קובץ החלטות לישיבת וועדת משנה מש/2026002 שהתקיימה בתאריך 20.01.26

## קובץ החלטות ישיבת ועדת משנה רישוי ותכנון

ישיבה מספר: 2026002 ביום שלישי תאריך 20/01/26 ב' שבת, תשפ"ו בשעה 17:00

**שם:** תכנית פיתוח, בינוי ועיצוב אדריכלי פרטנית | מגרש 3045 מתחם ג, מתחם ה-1000  
**נושא:** אישור תכנית בינוי

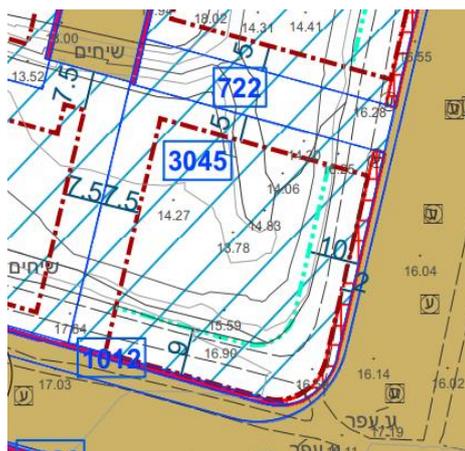
התייחסות הצוות המקצועי	נדרש	נושא
ניתן לאשר את התכנון בכפוף לעמידה בדרישת התב"ע לגבי השטח הנדרש.	ע"פ התב"ע 3% מהשטחים העיקריים עבור מגורים יהיו עבור רווחת הדיירים. מועדון דיירים תוכנן במפלס הראשון מעל קומות המסד. תכנון כולל יציאה ישירה מהמועדון לגג הירוק של המסד. לא צוינו שטחים של המועדון ושל	<b>שטחים לרווחת הדיירים</b>

ח' אופניים.	
<b>ניתן לאשר</b>	העמדה תואמת תב"ע. בניין מגורים ממוקם בתוך קווי בניין העיליים התקפים עפ"י התב"ע רצ/מק/1/17/1000.	<b>העמדת בניין המגורים מעל קומת קומת מסד</b>
<b>ניתן לאשר בכפוף להרחקת שביל הגישה למערכות טכניות מגינות גג פרטיות.</b>	1. מתוכנן גג ירוק שימש כמרחב חוץ עבור הדיירים, אליו תתאפשר גישה ישירה דרך מועדון הדיירים. בנוסף, תסופק גישה טכנית למערכות התפעול של קומת המסחר והתעסוקה, והיא תתבצע באמצעות מדרגות בלבד. 2. <b>שבילי גישה למערכות טכניות:</b> יש להרחיק שביל הגישה הטכני לשימוש מסחר ותעסוקה מאזורים בהם מתוכננות גינות פרטיות, לטובת שמירה על פרטיות ותכנון מיטבי של המרפסת המשמשת את דיירי הבניין המגורים.	<b>גג קומת המסד</b>
<b>ניתן לאשר בכפוף לסימון ההפקעה לאורך רח' ההשכלה עפ"י רצ/מק/1/17/1000 ובכפוף לביטול רמפה והעמדה של צובר גז מעבר לקו ההפקעה.</b>	זיקת הנאה מסומן בהתאם לתב"ע רצ/מק/1/17/1000 לאורך שד' הטכנולוגיה. עפ"י התב"ע רצ/מק/1/17/1000 הופקעה רצועה ברוחב 1 מ' לאורך המגרש ברח' ההשכלה.	<b>זיקת הנאה והפקעה</b>

<b>לאשר בכפוף להתאמה לתב"ע לנושא גודל וכמות יח"ד קטנות.</b>	עפ"י התב"ע, מחצית מהדירות יהיו בשטח של עד 75 מ"ר כולל ממ"ד. עפ"י טבלת תמהיל דירות, שטח של הדירות הקטנות חורג מ-75 מ"ר.	<b>תמהיל דירות</b>

נושא	פירוט	המלצות
<b>קומת מסד</b>	קומת מסד מתוכננת על קו בניין כמצוין בתוכנית, חזית המשכית ורציפה שיוצרת דופן לרחוב, למעט כניסות ללובאים בהם מתוכננת נסיגה כנדרש בהנחיות בניוי.	<b>ניתן לאשר</b>
<b>מסחר</b>	מוצעות חנויות, ללא הגדרת שימושים מדויקת. כל הכניסות למסחר מתוכננות ממפלס הרחוב. מתוכננות גלריות לצורך מיצוי מלוא זכויות הבניה המותרות. מתוכנן מעבר בין לובי המגורים לשטחי המעבר/שירות של המסחר. יש להקפיד על הפרדה בין שימושים.	<b>ניתן לאשר בכפוף לביטול מעבר בין לובי מגורים לשטח מעבר של המסחר.</b>
<b>מפלס גלריה</b>	מוצע לתכנן מפלס גלריה עבור שימוש מסחרי. הגלריה ממוקמת בחלק הקדמי, בצמוד לחזית המסחר, ולא בחלקו האחורי כפי	<b>ניתן לאשר בכפוף למס' תנאים: 1. תכנון הגלריה יתבצע בחלק האחורי של המסחר, ולא בצמוד לחזית המבנה.</b>

<p>2. תכנון מעקה במקום קיר במפלס הגלריה, בהתאם לדרישות החוק. 3. הצגת מדרגות במפלס המסחר, העולות לגלריה. 4. הצגת חתך עדכני העובר דרך לובי מסחר, תעסוקה ומפלס הגלריה.</p>	<p>שמקובל בדרך כלל. יצוין כי הגלריה אינה באה לידי ביטוי בחזיתות ובהדמיות שהוצגו. לפי החתך, במפלס זה מתוכנן קיר עד התקרה, דבר שאינו תואם את הוראות החוק. לא הוצגו מדרגות העולות למפלס הגלריה</p>	
<p>ניתן לאשר בכפוף לביטול מעבר בין לובי מגורים לשטח מעבר של תעסוקה.</p>	<p>קומת תעסוקה ממוקמת מעל קומת המסחר ובנסיגה מחזית דרומית. מתוכנן מעבר בין לובי המגורים לשטחי המעבר של תעסוקה. יש להקפיד על הפרדה בין שימושים.</p>	<p><b>קומת תעסוקה</b></p>
<p>ניתן לאשר בכפוף למס' תנאים: 1. נדרש עיבוד תכנוני נוסף, אשר יבטיח יצירת מסה אחידה ורציפה לכל גובה המבנה. 2. להמשיך ולפתח את החזית המזרחית כחזית משמעותית במרחב האורבני, להרחיב את הפתחים גם כדמה במידת הצורך. 3. ביטול התרחבות הקומות העליונות מעל מסתורי הכביסה, וזאת כדי למנוע שינויי חזית הן בחזית הדרומית והן בחזית הצפונית. 4. לשמור על קו פתחים אחיד לאורך כל קומות המבנה, בהתאם לתכנון הקומות הטיפוסיות.</p>	<p>חזיתות המבנה מתוכננות בקו עיצובי פשוט, תוך הקפדה על פתחים במידות אחידות בקומות טיפוסיות. יחד עם זאת, נדרש עיבוד תכנוני נוסף, אשר יבטיח יצירת מסה אחידה ורציפה לכל גובה המבנה. חזית מזרחית היא חזית משמעותית מבחינה אורבנית. על החזית מופנים פתחים של חלונות ממ"דים, שאינם תורמים לביטוי האדריכלי הרצוי. להמשיך ולבחון פתרונות עיצוביים שיצמצמו את ההשפעה של הפתחים האלו על חזית המבנה, כגון, הגדלת הפתחים ע"י חיפוי דמה.  בנוסף, בקומות העליונות מוצעת התרחבות מעל אזורי מסתורי הכביסה. התרחבות זו יוצרת שינוי בקו החזית הן בחזית הדרומית והן בחזית הצפונית. עפ"י הנחיות בינוי של המתחם, סעיף ד.2.2 "לא יותרו קומות או מרפסות החורגות מעבר לקונטור הקומה או המרפסת שמתחתיה".</p>	<p><b>עיצוב חזיתות</b></p>

<p>ניתן לאשר</p>	<p>בקומות טיפוסיות מתוכננות 4 דירות בקומה, למעט קומות 3-6 בהם מתוכננות 5 דירות בקומה. כל הדירות בעלות 2 כיווני אוויר, למעט 3 דירות קטנות בבניין בקומות 3-6 עם כיוון אוויר אחד.</p>	<p><b>מספר דירות בקומה, כיווני אוויר</b></p>
<p>ניתן לאשר 2 מעליות במקום 3, מאחר והמדיניות לא מבדילה בין מבנים בעירוב שימושים למבני מגורים. לשתי קומות המסד בבניין שכוללות מסחר ותעסוקה יש גרעין נפרד מהגרעין המשמש את המגורים, כמו כן בקומות המגורים הראשונה יש 2 דירות ומועדון דיירים ובקומות המגורים ה- 14 יש שתי דירות בלבד. מאחר</p>	<p>עפ"י מסמכי מדיניות העירונית, נדרש לתכנן 3 מעליות למבנה בן 14 קומות ועד 21 קומות. בפרויקט מתוכננות 2 מעליות,</p>	<p><b>כמות מעליות בבניין מגורים</b></p>

ושתי הקומות הללו הן קומות מגורים חלקיות ניתן לחרוג מהמדיניות.		
לא ניתן לאשר במסגרת תוכנית בינוי	בדירות פנטהאוזים מבוקשים הכנות לבריכות	<b>בריכות בפנטהאוזים</b>
ניתן לאשר בתנאי תכנון מיקום רחבת כיבוי אש עפ"י הנחיות בינוי סעיף 4.2, ובתאום עם אגף תנועה ומח' פיתוח.	לא סומן מיקום רחבת כיבוי אש	<b>רחבת כיבוי אש</b>
תנאי לאישור תוכנית בינוי, אישור תוכנית פיתוח של המגרש.	טרם הוגשה תוכנית פיתוח למח' פיתוח לתאום ואישור	<b>תוכנית פיתוח</b>
ניתן לאשר בכפוף לתאום מול מח' בינוי ובהתאם להנחיות הצוות המקצועי.	מוצע לחפות את המבנה בגוון בהיר בשילוב גוון אפור כהה. ההנחיה היא להימנע משילוב גוונים קונטרסטיים.	<b>חומרי גמר וגוונים</b>

1. ביחס לבקשה להפחית ממספר המעליות המחויב לפי מדיניות, מוחלט להביא לדיון נוסף לאחר דיון בעדכון המדיניות לעניין מספר המעליות הנדרש במבנים רבי קומות ובמבנים מעורבי שימושים. הוועדה מנחה את הצוות המקצועי להכין הצעה לעדכון המדיניות בנושאים אלו.
2. ביחס לשינוי הנדרש בסימון ההפקעה מוחלט לאשר בכפוף לביטול הרמפה והעמדה של צובר הגז מעבר לגבול זכות הדרך.

יעוד: מגורים מיוחד  
שטח מגרש: 927 מ"ר

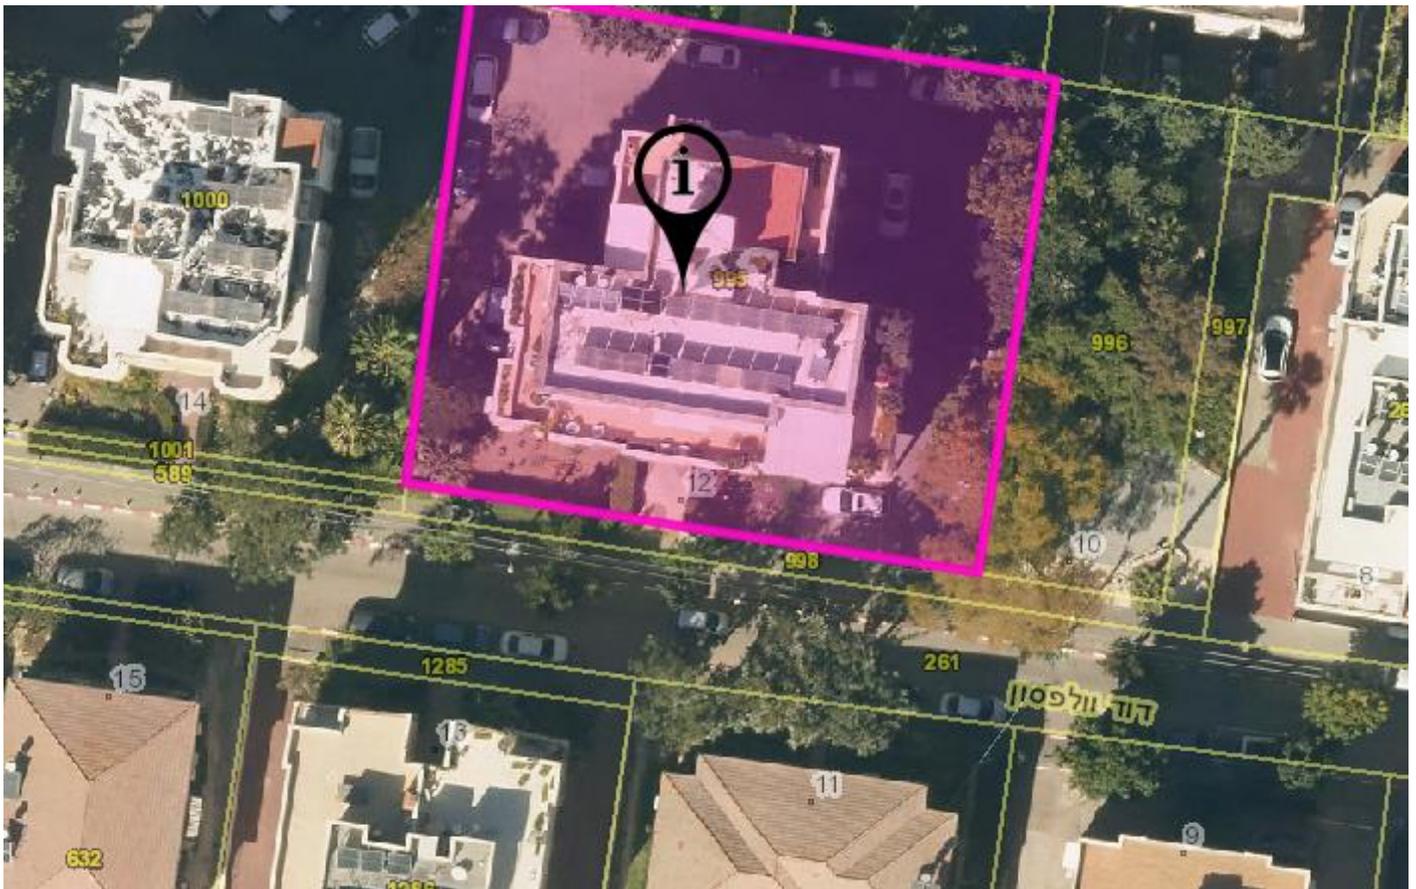
<b>מחלקת תכנון אדריכלי:</b>	<p>1. יש לצרף פרט מרפסות תלויות, מעקה ומחיצת מזכוכית. לפרט חומרי גמר. לסמן עמודי פלדה בחזיתות והסתרתם כולל צביעה בהתאם. לצרף פרט מרפסות בנויות בחזית דרומית, כולל מעקה. לפרט חומרי גמר. יש לתכנן מחיצה בנויה רק במישור פנימי של המרפסת- עד לקורה. יש להציג תכנון וגמר מרפסות בצורה אחידה, כולל מעקה בגובה אחיד. לציין גוון פרופיל.</p> <p>2. יש לסמן בחזית מזרחית צמ"ג של מרפסת תלויה והתחברות עד לקרקע, כולל בהדמיה.</p> <p>3. לתכנן ולסמן הסתרת מערכות טכנית (מזגנים), מסתורי כביסה. לתקן הדמיות, בהתאם להערות וצבעים שנבחרו.</p> <p><b>בוצעו תיקונים חלקיים, אישור אגף תכנון כחלק מתנאי להיתר.</b></p>
<b>מחלקת מדידות:</b>	<p>20241261 מגורים מיוחד חלקה נמצאת בתחום רצ/40/5/1/א מפה לא תקינה חובתו ואחריותו של מודד מוסמך לערוך מפה בעריכה אחידה לסדר קובץ על פי בלוקים ושכבות בלי כפילויות - לשייך כל פרט לשכבתו על פי יעוד למדוד ולשרטט במפה קו קומת קרקע ( סעיף 5.5(1) "הנחיית המנהל להכנת מפות מדידה (להיתר") להפריד בשכבות קו קומת קרקע וקו קומות עליונות להשלים מספרים עמודי חשמל לציין סוג קו חשמל עלי להשלים מידות חזיתות חלקות : 998,589,1001,1285 לשרטט קווי בניין בהתאם להיתר מאושר : קדמי 5.00 מ', צדדי 6.00 מ', אחורי 6.00 מ' <b>היתר כפוף למילוי כל הערות</b></p>
